新竹縣政府工程查核代表照片表

工程名稱：110 年度橫山鄉公共工程(開口契約)-A 區

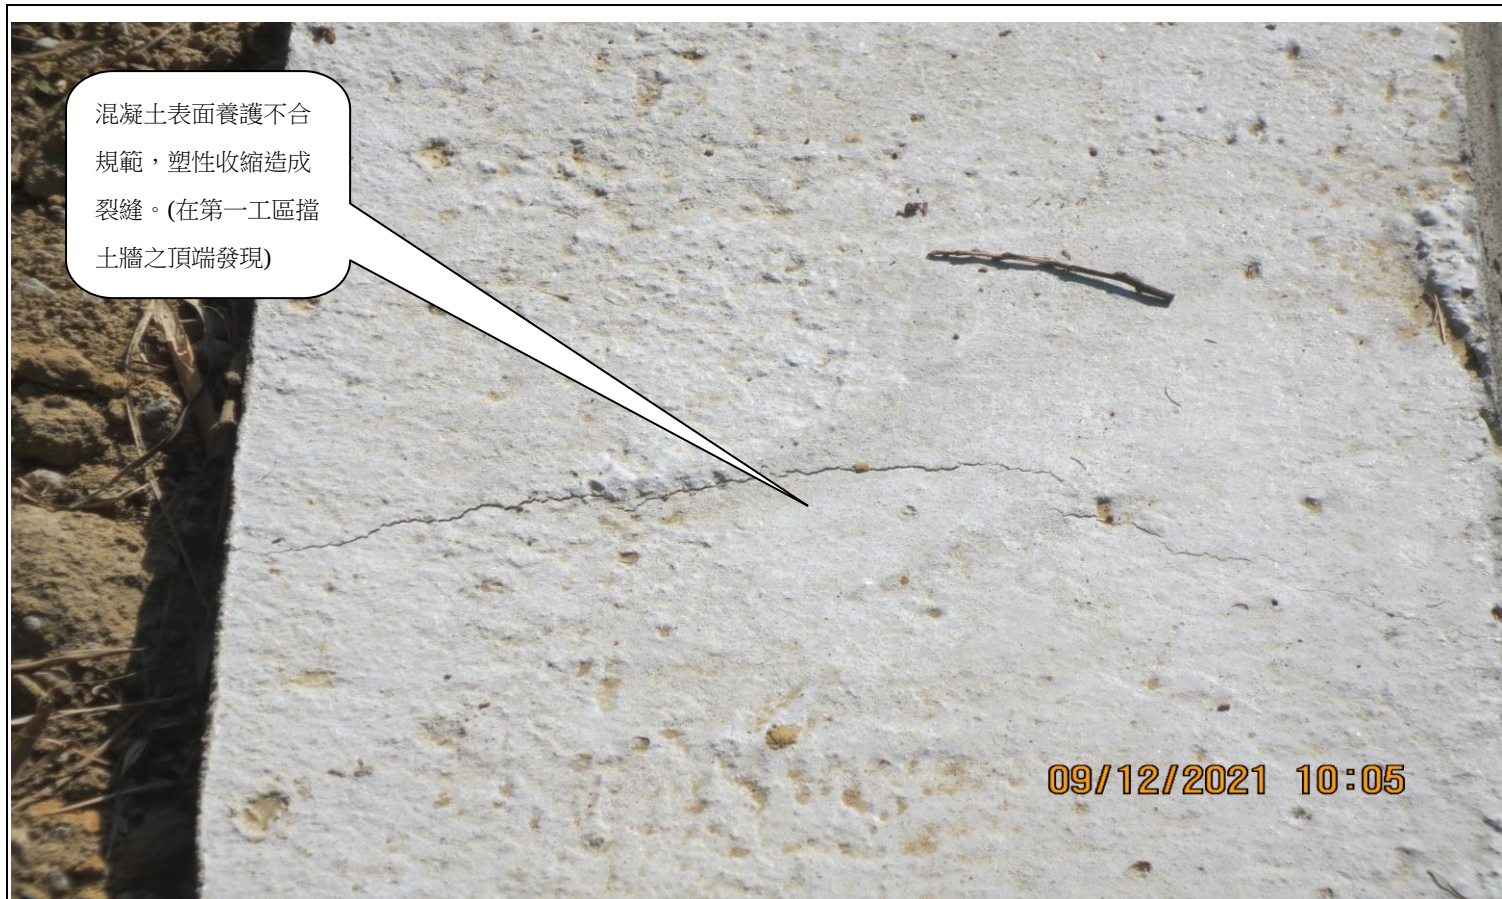
工區三護欄下邊坡上尚有棄置殘餘混凝土未清。

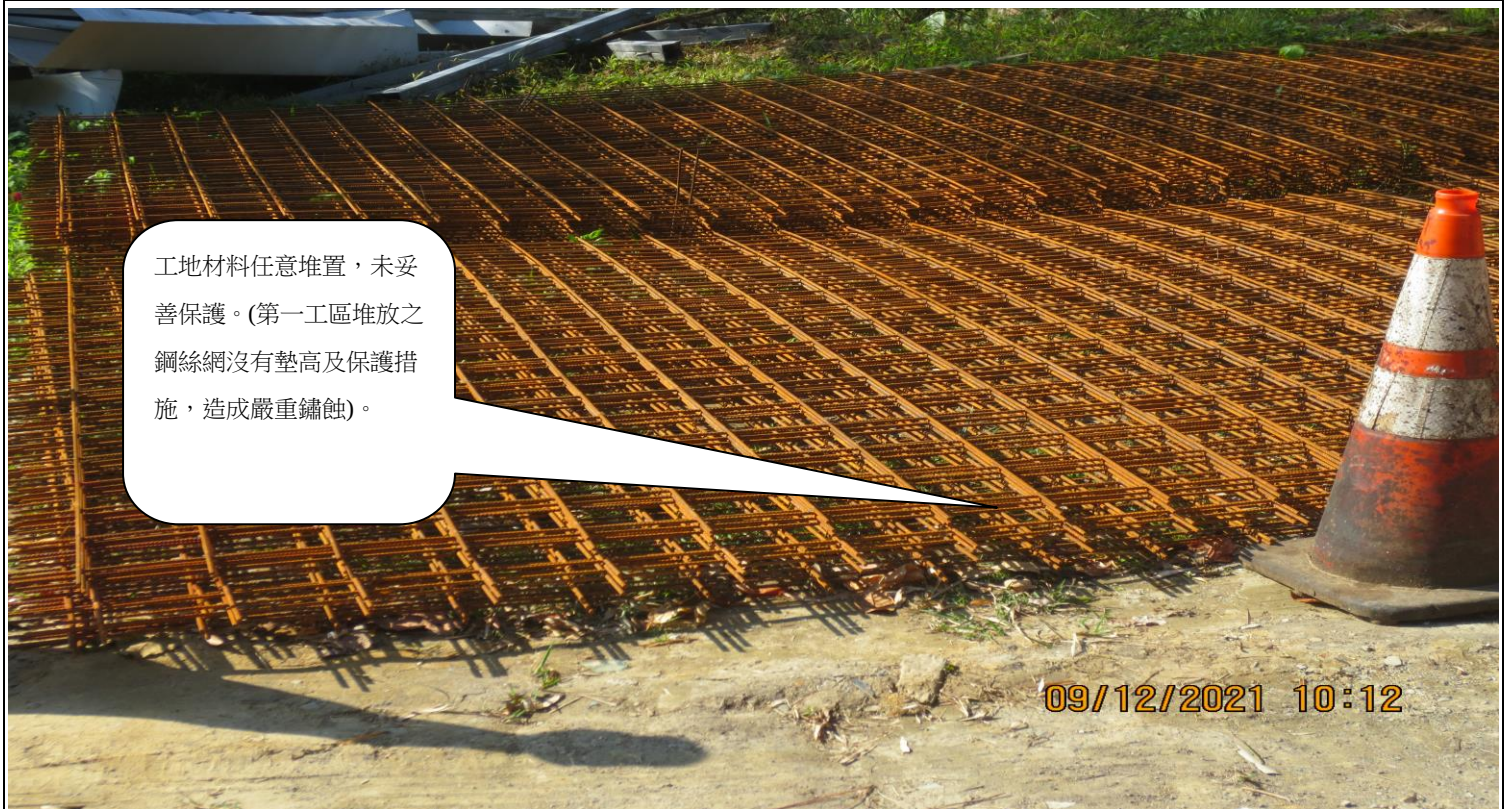
工區一 0K+002 洩水管有堵塞情形。

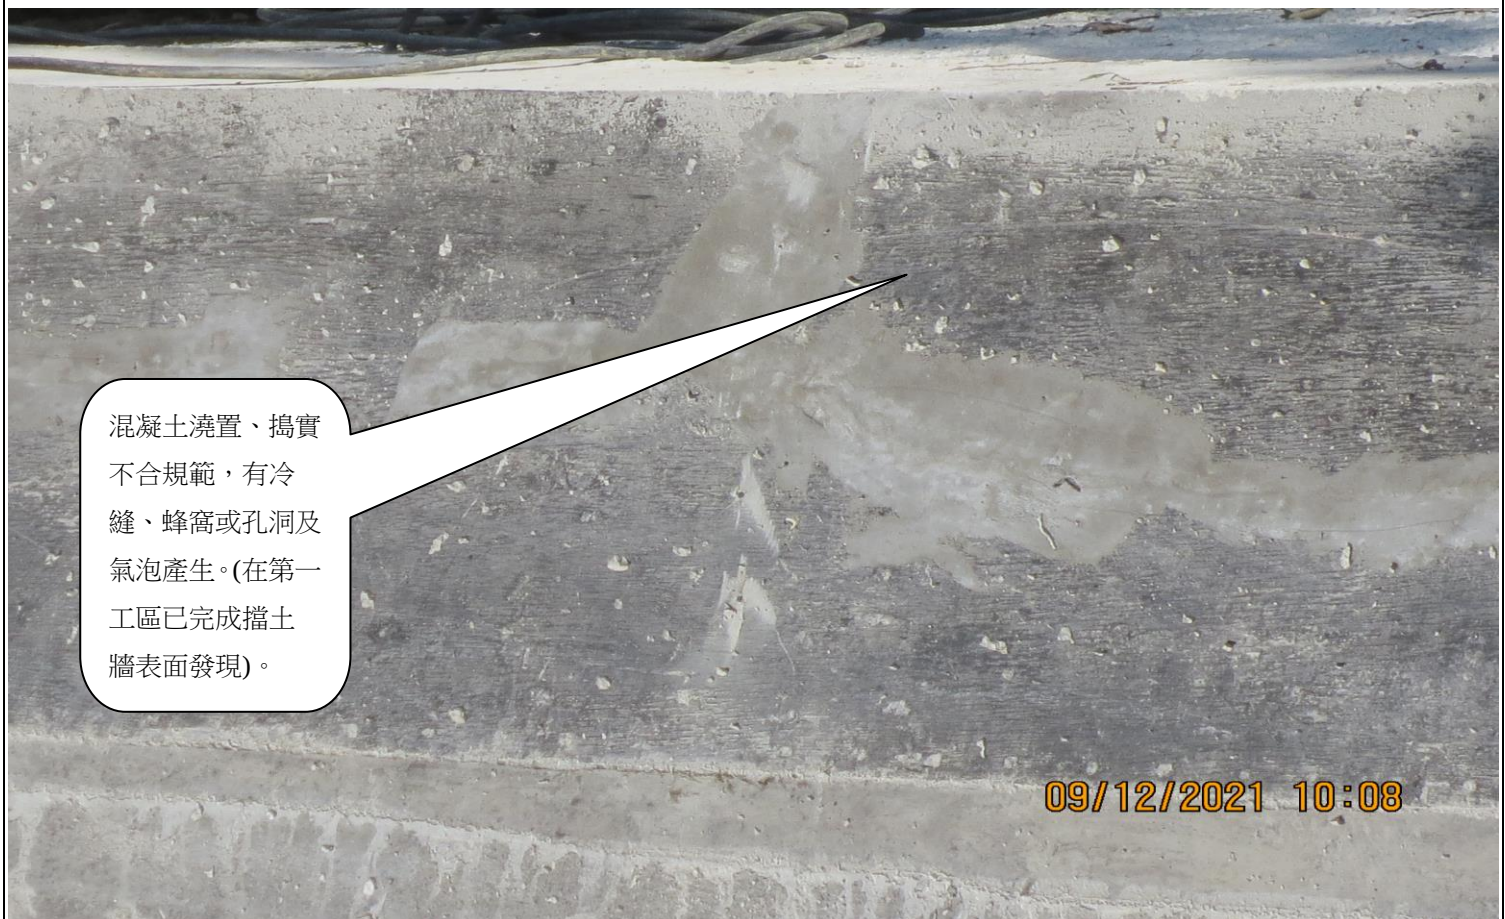
工地材料任意堆置，未妥善保護。(第一工區堆放之鋼絲網沒有墊高及保護措施，造成嚴重鏽蝕)。
